**ПАСПОРТ  
ДОСТУПНОСТИ ОБЪЕКТА  
СОЦИАЛЬНОЙ ИНФРАСТРУКТУРЫ  
НА ДОСТУПНОСТЬ ДЛЯ ИНВАЛИДОВ  
И МАЛОМОБИЛЬНЫХ ГРУПП НАСЕЛЕНИЯ**  
(Заключение по обследованию объекта социальной инфраструктуры)

Объект № 10  
ФГБОУ «Тюменский индустриальный университет»  
г. Тюмень, ул. Киевская, д.50

1.1. Наименование (вид) объекта: Общежитие № 10 (здание закрыто на капитальный ремонт).

**АКТ ОБСЛЕДОВАНИЯ № 420**  
**объекта социальной инфраструктуры**  
**К ПАСПОРТУ ДОСТУПНОСТИ ОСИ**  
**№ 93-00**

фотография №27

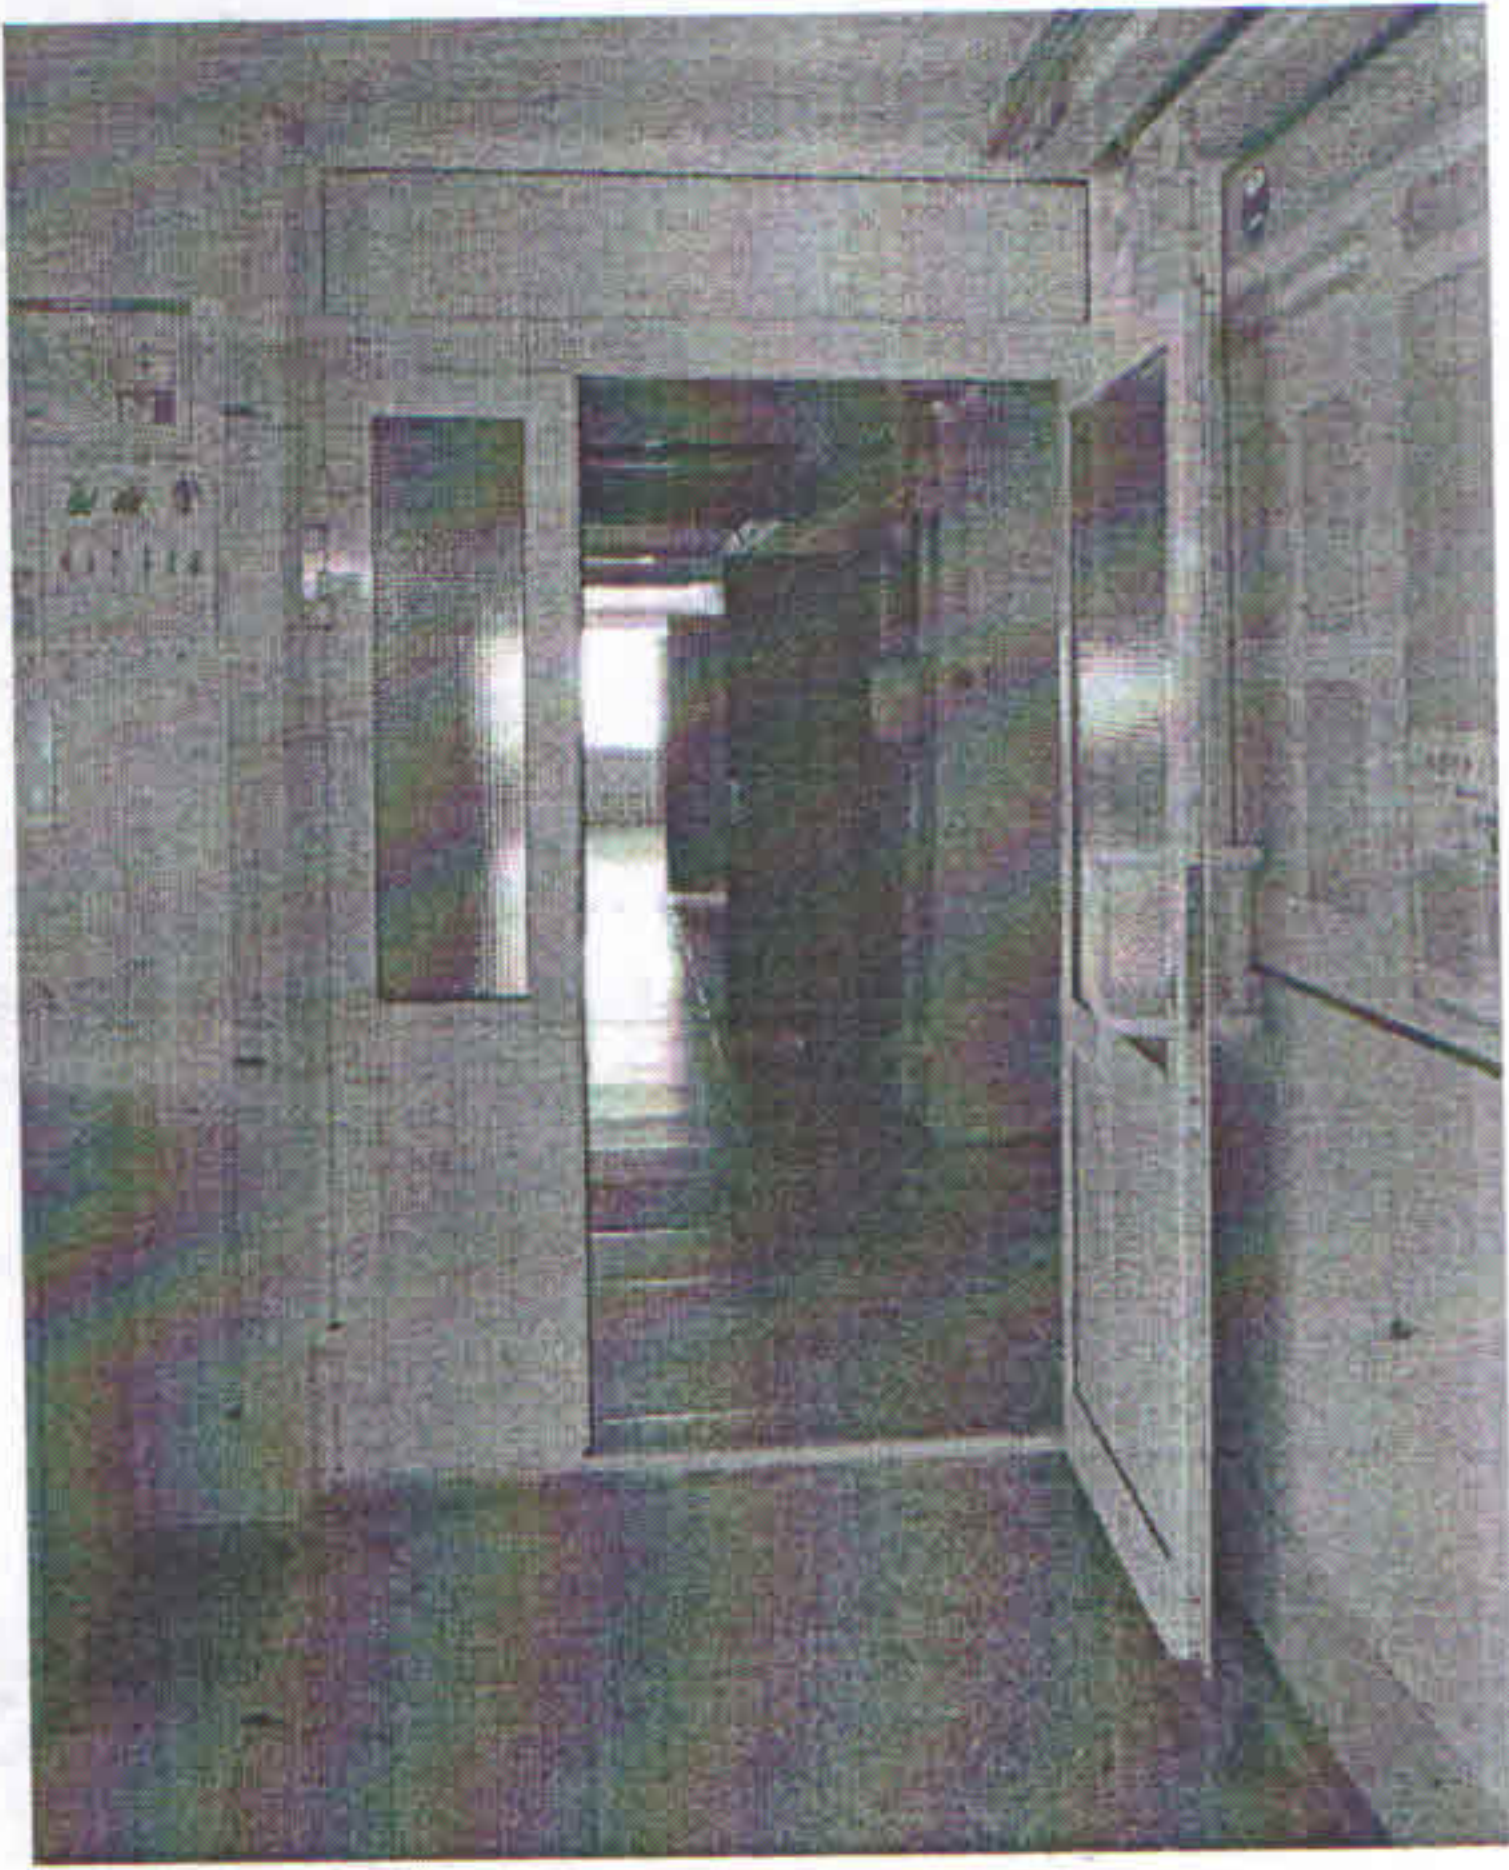
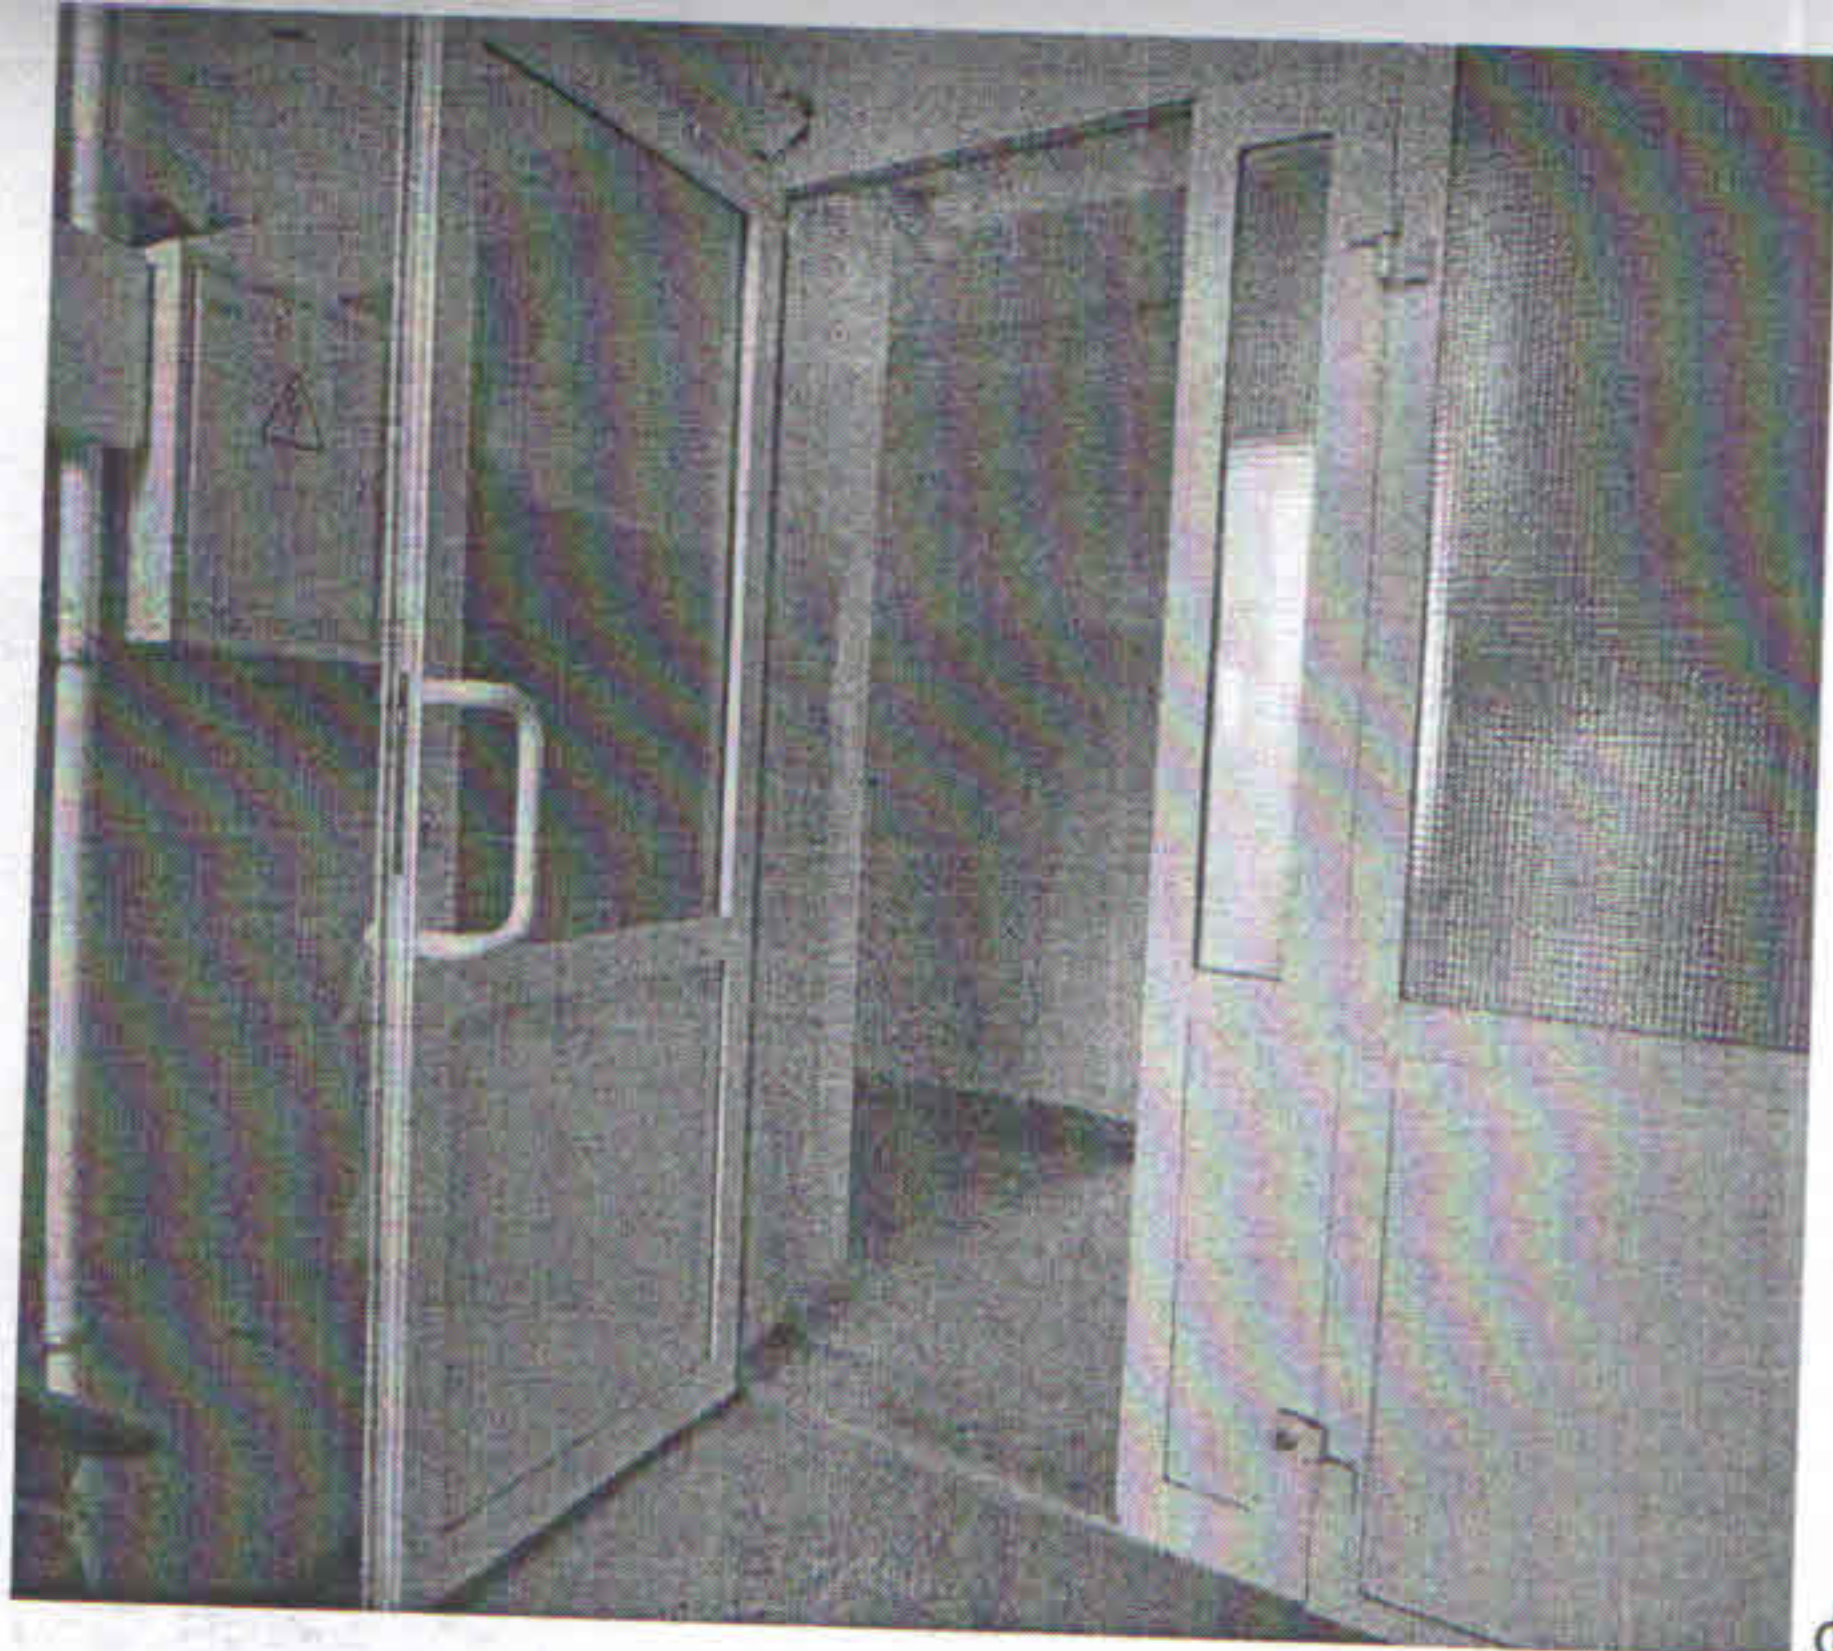
3.2	Лестница (внутри здания)	есть	1эт 12,17 2эт 10,14 3эт 10,13 4-5эт 11,15	27-30	- краевые ступени (проступь) лестничных маршей не выделены контрастным цветом; - отсутствуют информационные тактильные знаки (пиктограммы); - не обеспечен доступ на этажи выше основного входа инвалидам на кресле-коляске.	К, О, С, Г, У	- выделить контрастным цветом краевые ступени (проступь) каждого лестничного марша; - установить информационные тактильные знаки; - предусмотреть использование мобильного лестничного подъемника при расположении жилых помещений для инвалидов-колясочников выше первого этажа.	Текущий ремонт, индивидуальное решение с ТСР, организационные мероприятия
